ESTUDIO DE DETALLE

Vivienda Unifamiliar Aislada

Urbanización Paraíso del Sol. Parcela 11Q. Rincón de la Victoria.

Se presenta a continuación el Punto 2 del informe técnico emitido por el arquitecto municipal de manera literal:

Vista general. Representación gráfica de niveles respecto a edificio medianero.

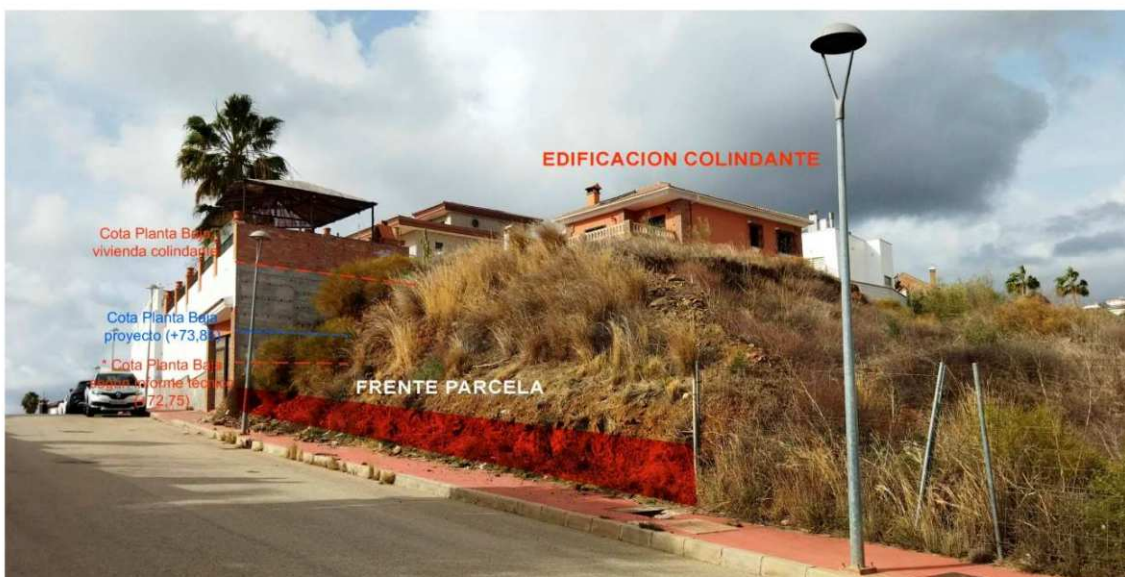
Según proyecto en el punto medio de parcela la cota del acerado es la +70,50 aproximadamente, y la cota alta de parcela es la + 75,00, con lo cual, la cota media será la +72,75, mientras la planta baja de la edificación proyectada se sitúa a la cota +73,85 (1,10 m más alta de lo que determina la normativa).

Por lo tanto, el proyecto cumple con la primera exigencia de situarse la planta baja a una cota menor a los 2 m desde la coronación del muro (se sitúa a 1,50 m), pero no cumple la segunda exigencia que es la de situarse a una cota no superior a la media entre el vial y la cota alta de parcela.

En el Anexo J presentado se admite este desajuste, pero lo justifica en base a que la cota media (72,50 m) quedaría 1,10 m por debajo de la cota de coronación del muro alineado a vial, que en anexo a la parcela Oeste se diseña con 2.90 m de altura (73,50 m), que sería de 2,10 si el muro alineado a vial agotara la altura de 3,5 m permitida.

Además, teniendo en cuenta que el muro medianero del vecino colindante por el Oeste tiene su coronación a la cota 75,85 m (cota de su planta baja), de ubicar la planta baja de la vivienda diseñada a la

cota 72,50 m exigida, quedaría una medianería configurada por los muros de nivelación de ambas parcelas de 3,10 m, superando el máximo exigido en normativa y quedando una medianería vista desde la parcela que nos ocupa de los citados 3,10 m más el 1,20 de peto existente (según normativa podría llegar a los 2,10 m de cerramiento), lo que hacen un total de pared vista de 4,3 m (podría llegar a 5,2 m).

Bajo mi punto de vista, las rasantes contempladas en proyecto se consideran razonables ya que la topografía singular de la parcela hace que la adaptación a la exigencia de colocar la planta baja a la cota media citada quede más de 1 m por debajo de la cota de coronación del muro permitido por normativa, además se incumpliría la ordenanza que regula la altura máxima de muros de nivelación medianeros teniendo en cuenta las rasantes de la edificación existente por el Oeste. No obstante, y en base a lo dispuesto en el punto 2.9.1.D. Sección II, Parte 4º del PGOU, proveniente de la ME aprobada el 1/12/2011 (BOP nº 79 de fecha 25/4/2012, pág 33 y sg), de acogerse a la normativa "En terrenos con pendiente inicial superior al 25%, ascendente desde el vial de acceso, donde en su interior existen desniveles ascendentes y descendentes entre viales, o entre vial y límite opuesto de parcela", se exceptúan del cumplimiento de la normativa que exige ubicar la planta baja en el punto medio entre el vial de acceso y la cota alta de parcela, aquellas parcelas que por su configuración específica quede impedida o ampliamente afectada la edificación en ladera, como parece el caso, pudiéndose admitir la solución de proyecto mediante la tramitación previa de un Estudio de Detalle."

Esquema alzado de propuesta a Calle Surinam. Ver alzado a escala en **PLANO ED-04**

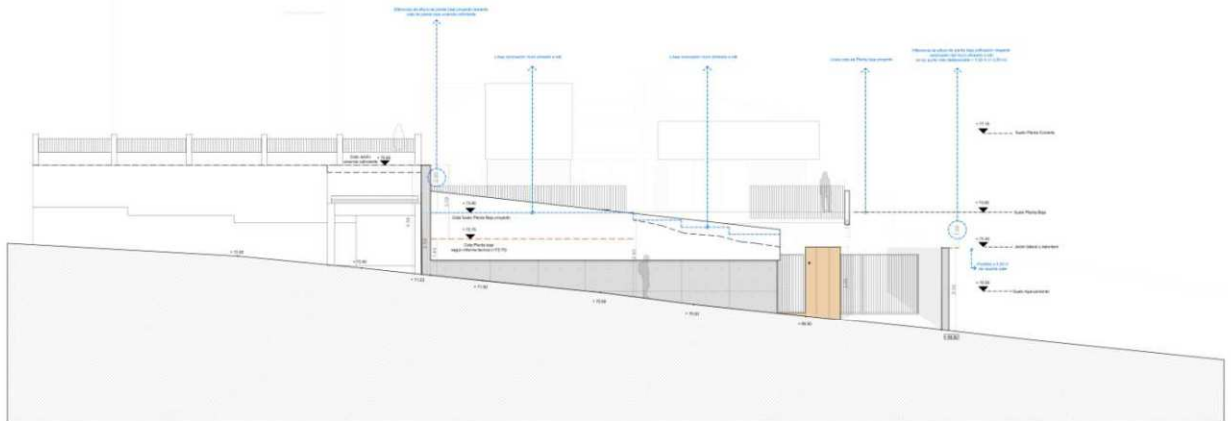
La propuesta cumple los anteriores apartados, dado que el muro alineado a vial se escalona de manera que no supera en ningún punto los 3,50 m de altura respecto a la rasante de la calle (ver **Plano ED-04**).

De igual forma la propuesta cumple la primera disposición del punto 3, ya que en el punto más desfavorable, la cota de planta baja se dispone a 1,50 m de altura respecto a la coronación del muro (0,50 m por debajo de la altura máxima permitida). (ver **Plano ED-04**).

Esquemas representación en planta de pendientes. Ver estudio completo en **PLANO ED-03**

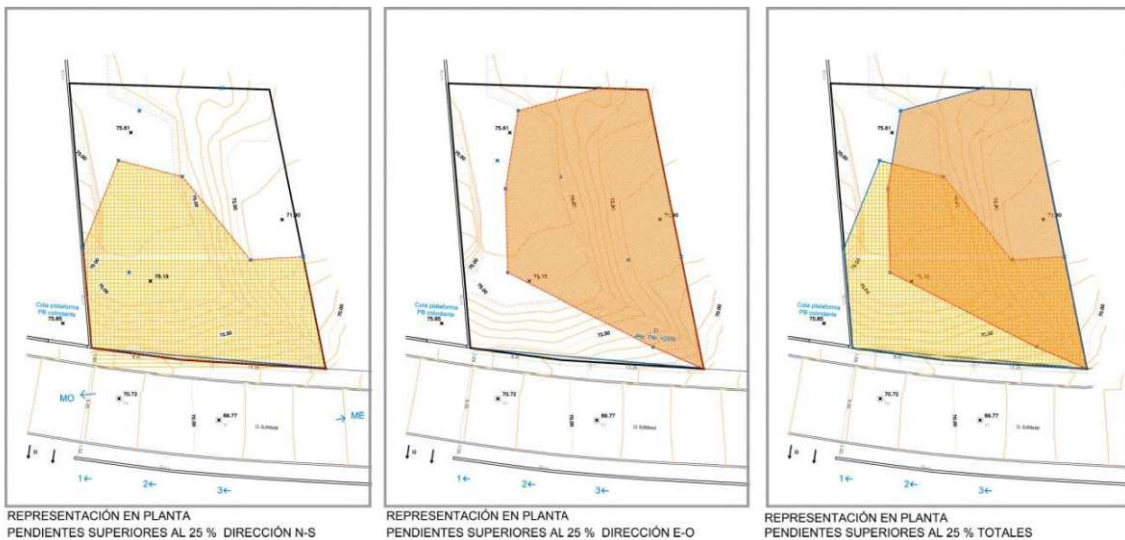
Para ello se realiza estudio pormenorizado a través de diferentes secciones tanto en dirección N-S como E-O, obteniendo como resultado la representación en planta de las superficies de parcela con pendientes superiores al 25 % (ver estudio detallado en **PLANO ED-03**).

De dicho estudio se desprende que la parcela se ajusta a los requerimiento de aplicación del punto 2.9.1.D. Sección II, Parte 4º del PGOU, proveniente de la ME aprobada el 1/12/2011:

- Pendiente inicial ascendente desde el vial de acceso superior al 25%.
- Existencia de desniveles ascendentes y descendentes en el interior de la parcela.

De esta manera la propuesta se exime del cumplimiento de la normativa que exige ubicar la planta baja en el punto medio entre el vial de acceso y la cota alta de parcela.(según punto 2.9.1.D. Sección II, Parte 4º del PGOU, proveniente de la ME aprobada el 1/12/2011, antes citado).
